改善箇所説明図

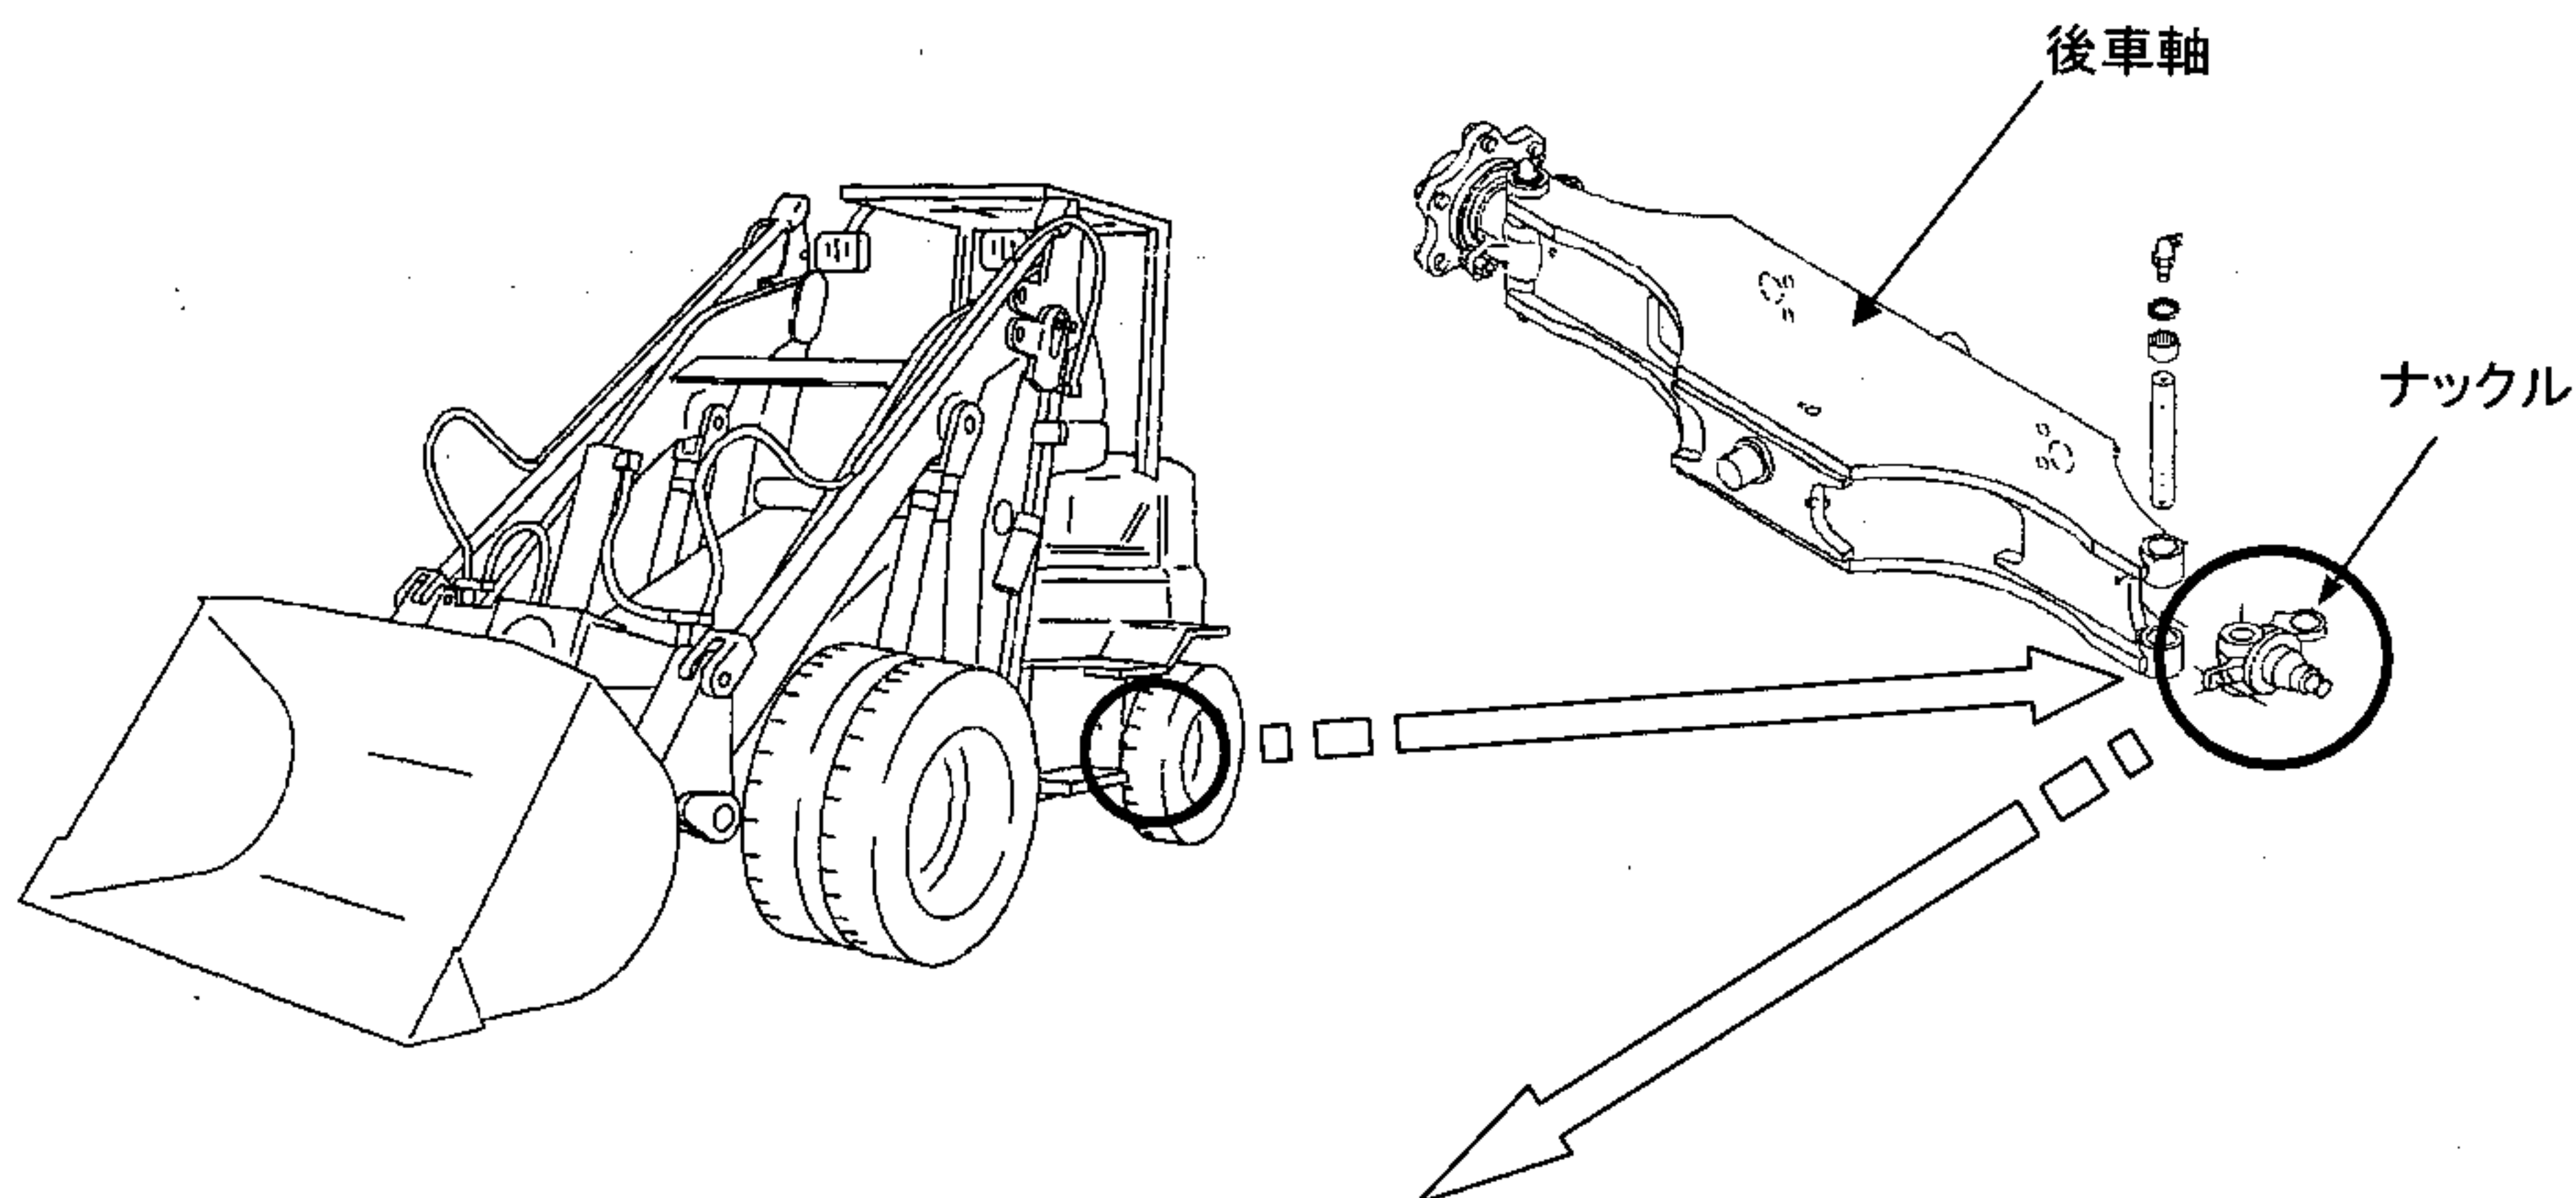
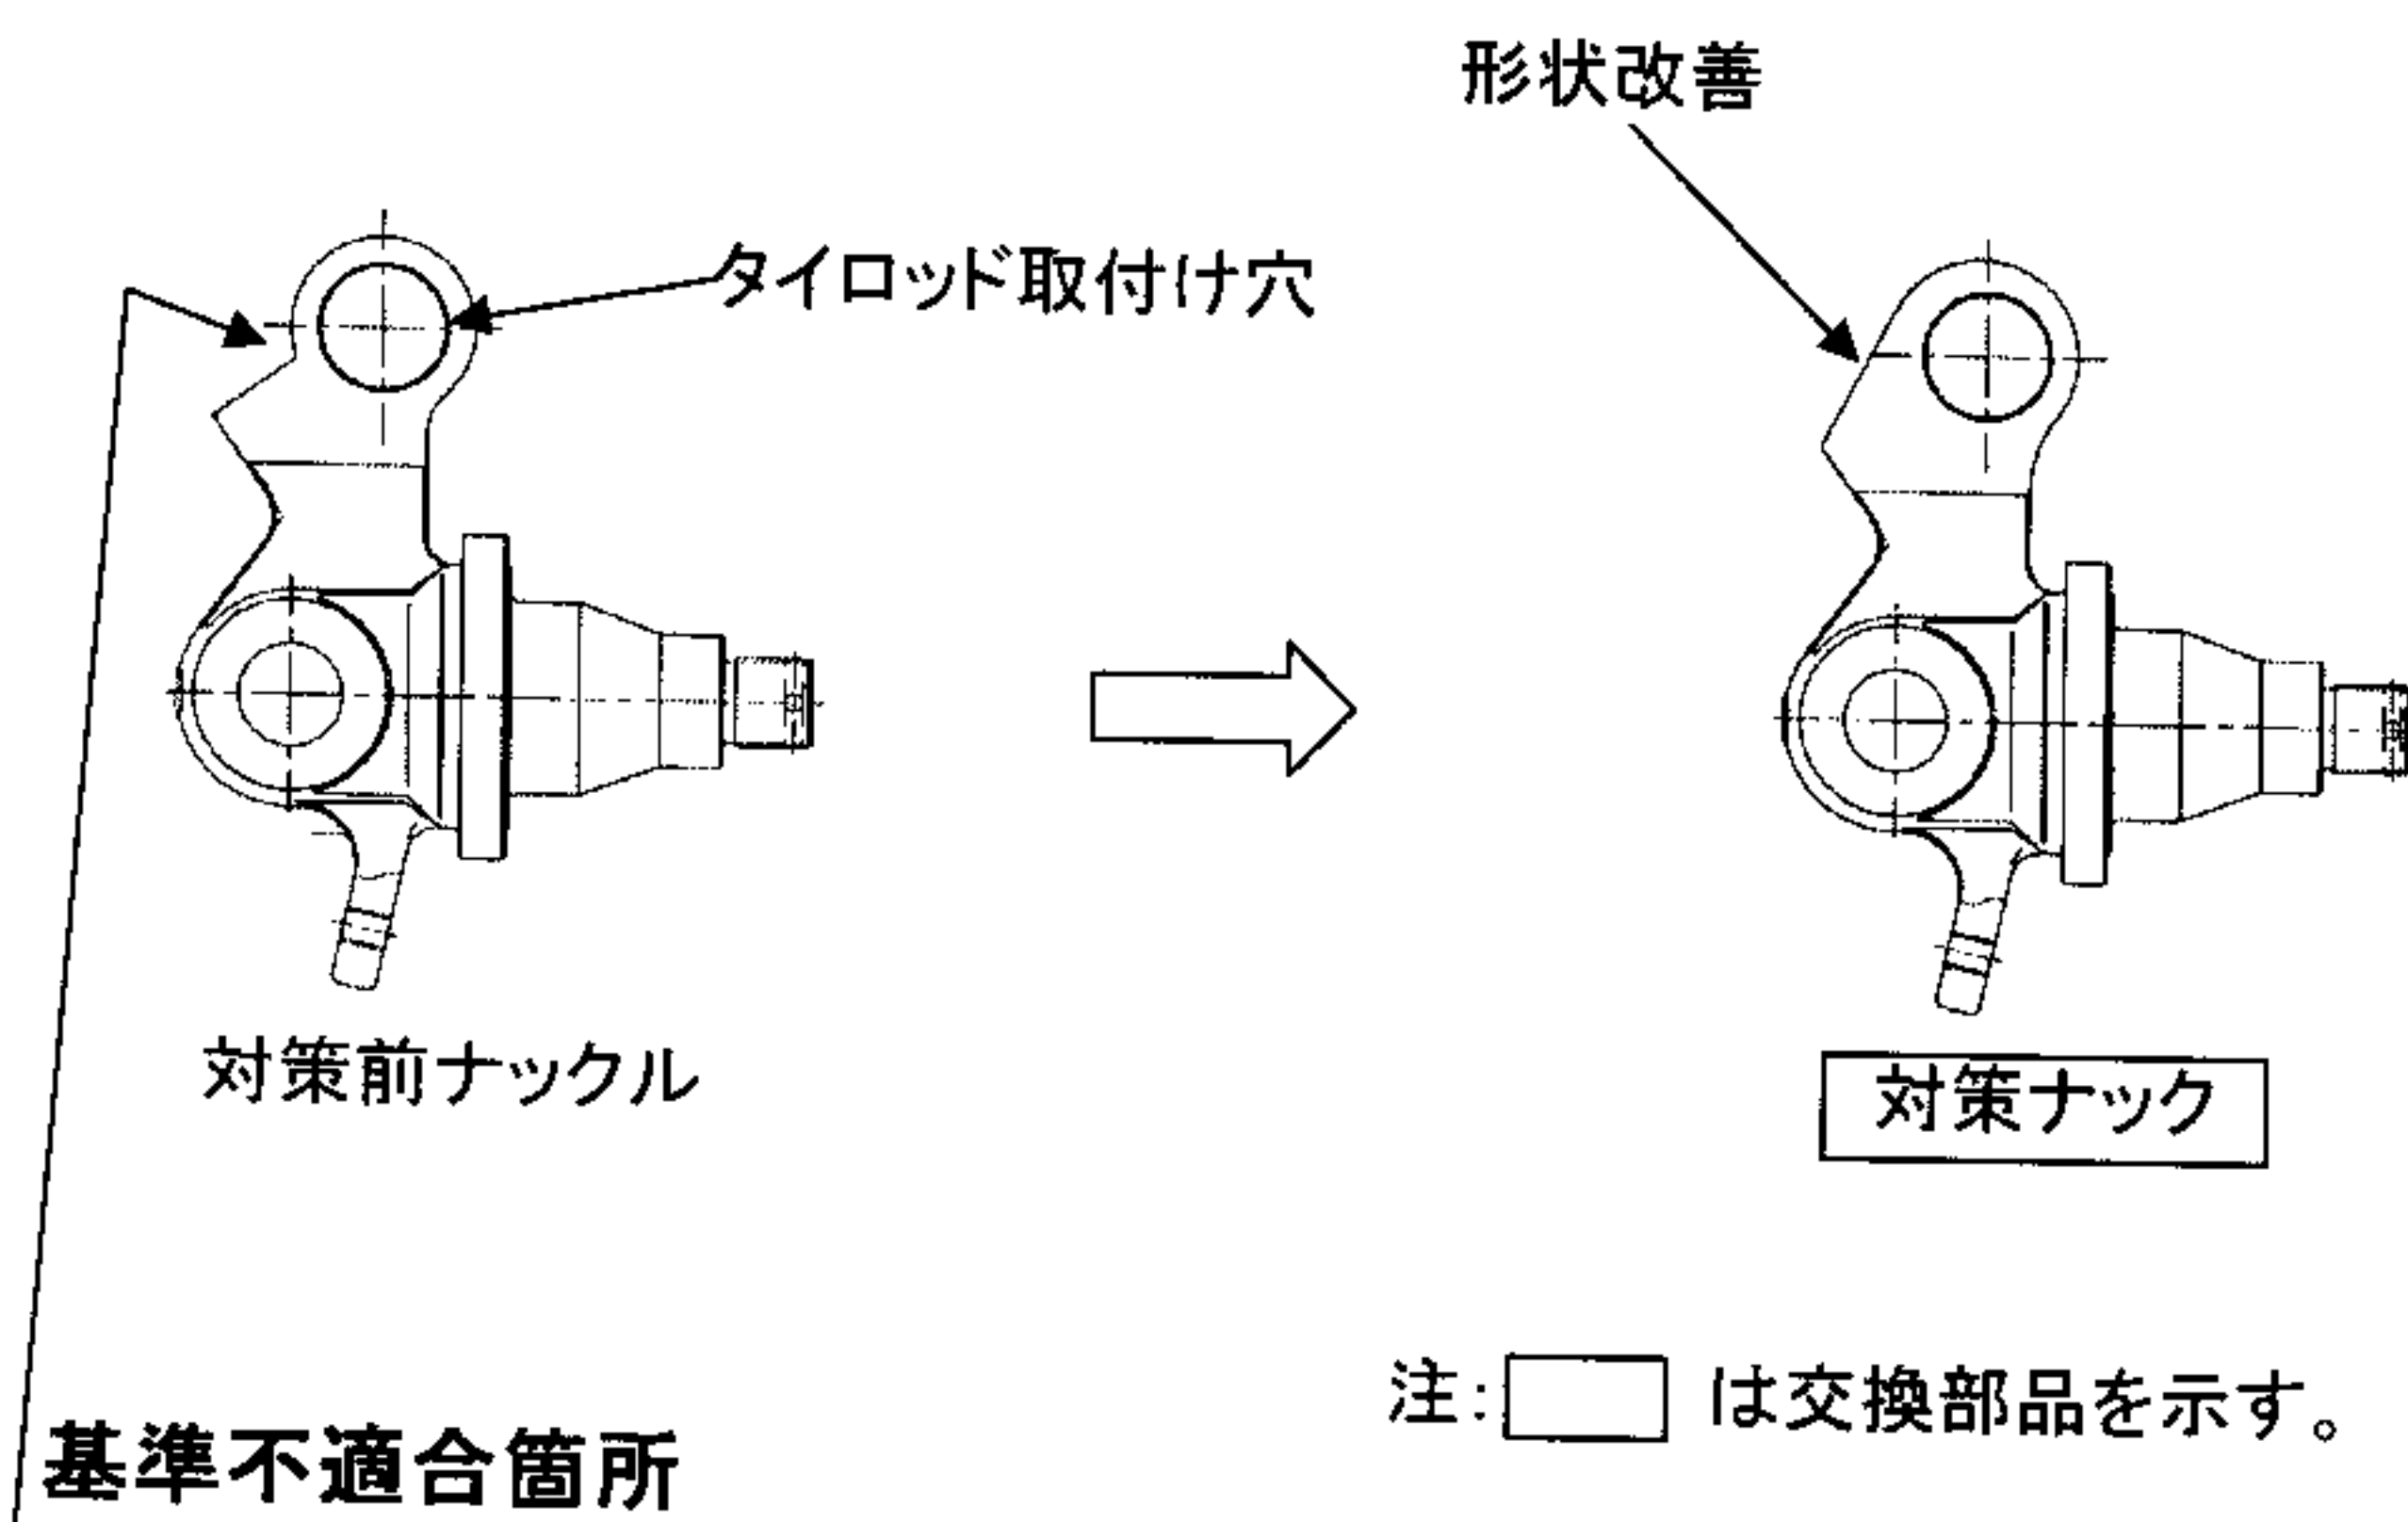
ステアリング用ナックルのタイロッド取付け部の強度が不足しているため、据え切り操作の繰り返しにより、当該取付け部に亀裂が生じるものがある。そのため、そのまま使用を続けると、最悪の場合、当該取付け部が破損してタイロッドが外れ、ハンドル操作ができなくなるおそれがある。

全車両、ステアリング用ナックルを対策品と交換する。

対策型ナックルは未対策品と形状が異なるため、外観から対策品であると識別できる。
